**AVIS RELATIF À LA PROTECTION
CONTRE LES EVENTUELS EFFETS NOCIFS ET NUISANCES
PROVOQUÉS PAR LES RAYONNEMENTS NON IONISANTS
GÉNÉRÉS PAR DES ANTENNES ÉMETTRICES STATIONNAIRES**

Commune : SERAING - Exploitant : TELENET GROUP

Référence exploitant : LG2159A

Rapport n° 4976 / 2023

Figure 1 : Vue en plan des lieux de séjour et des points de contrôle

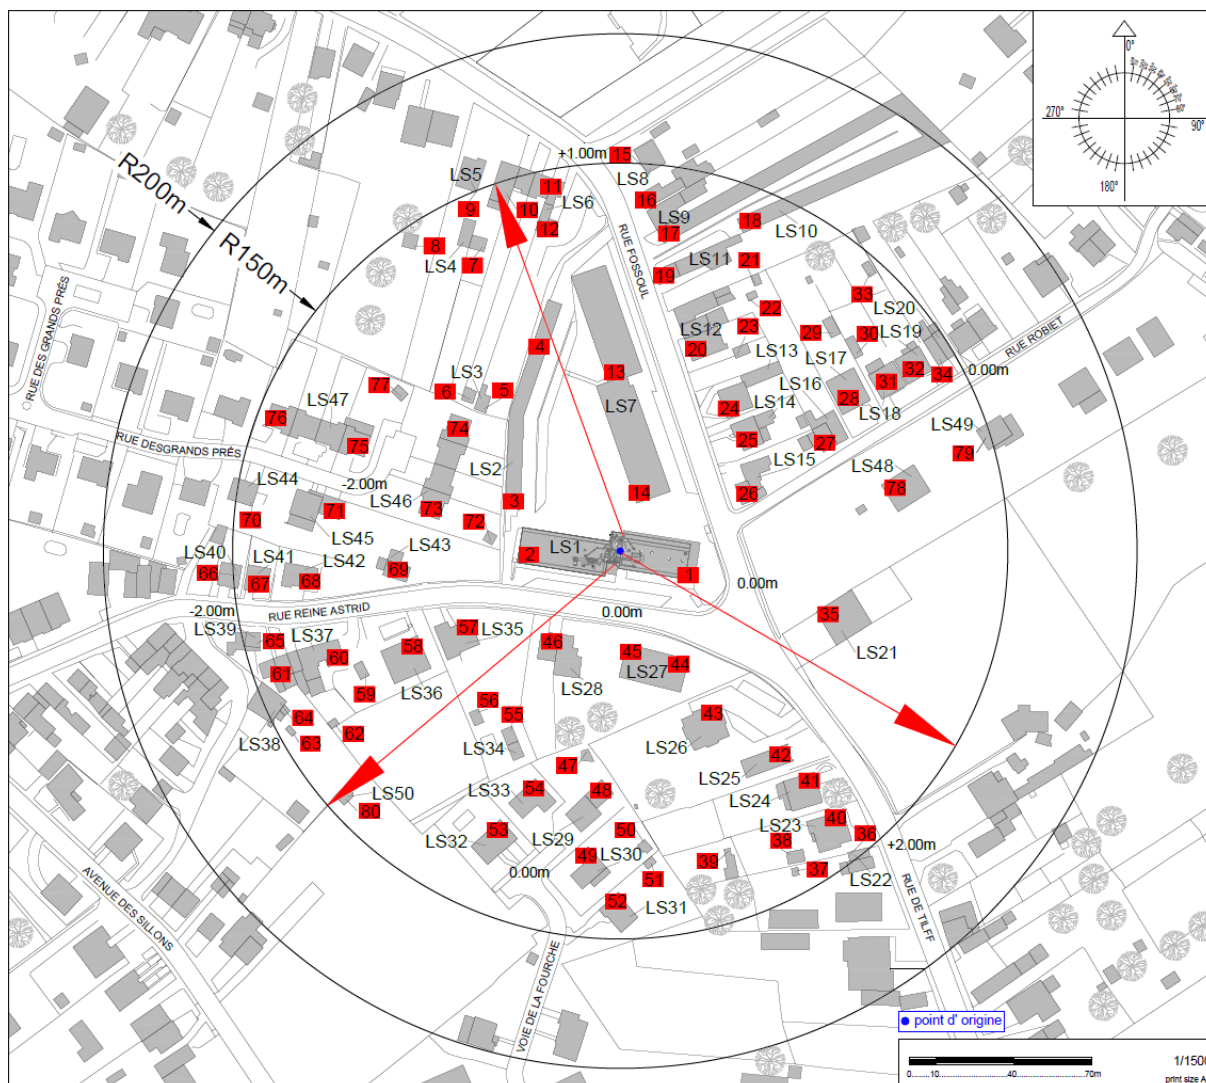
Les fréquences d'émission, la puissance rayonnée par chacune des antennes et leur gain permettent de déterminer le rayon de la zone à analyser. Tout dépassement de la limite par installation est exclu en dehors de cette zone. Le tableau 2 reprend les 35 LS² pour lesquels l'indice d'exposition est le plus élevé. Les différentes colonnes indiquent :

- le numéro du point de contrôle repris sur un des plans de la figure 1;
- le numéro du LS dans lequel se trouve le point de contrôle de la 1^{ère} colonne ;
- l'atténuation d'obstacle prise en compte pour le calcul de l'indice d'exposition dans le LS ;
- le résultat du calcul de l'indice d'exposition.

En ce qui concerne les antennes de l'installation mentionnées dans le tableau 1, la distance maximale à laquelle la limite pourrait être atteinte, à l'extérieur, est égale à 155,0 m. S'il n'y a pas de LS à une distance inférieure, les antennes respectent forcément la limite d'immission.

Dans le cas des LS situés à l'intérieur des bâtiments, une atténuation d'obstacle est prise en compte et il en résulte que la distance maximale à laquelle la limite pourrait être atteinte se réduit à 109,7 m.

Les résultats de l'évaluation décrite au paragraphe 4 indiquent que les antennes émettrices stationnaires de l'installation faisant l'objet du présent avis ne produisent pas, dans un lieu de séjour, un rayonnement électromagnétique maximum supérieur aux limites fixées à l'article 4 du décret.

Figure 2 : Vue en plan des installations d'antennes dans un rayon de 300 mètres autour de l'installation faisant l'objet de la demande d'avis

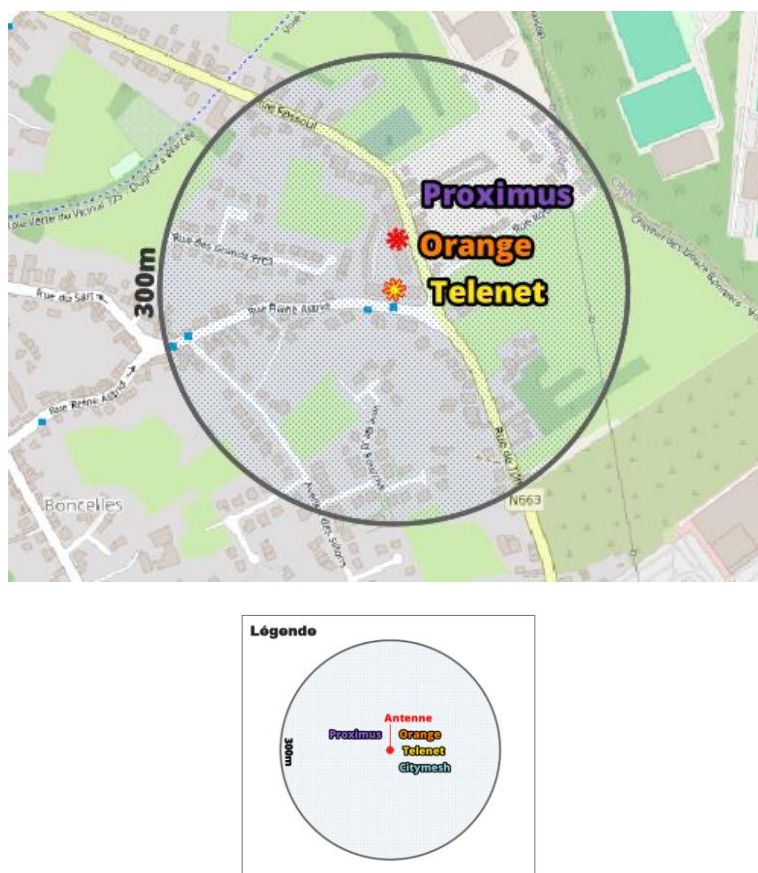
Le plan en projection verticale de la figure 2 indique la localisation des antennes actives éventuelles visées par le décret et situées dans un rayon de 300 mètres autour de l'installation référencée dans le paragraphe 2. Les données de localisation de ces antennes et les avis correspondant sont accessibles via le cadastre en ligne des antennes émettrices stationnaires⁶.

Compte tenu du nombre d'installations localisées dans la figure 2, il apparaît que l'intensité du rayonnement électromagnétique généré, dans les lieux de séjour situés à proximité de l'installation référencée dans le paragraphe 2, par l'ensemble des antennes émettrices stationnaires de l'ensemble des exploitants du même site d'antennes émettrices stationnaires respecte la limite fixée à l'article 4, § 2 du décret.
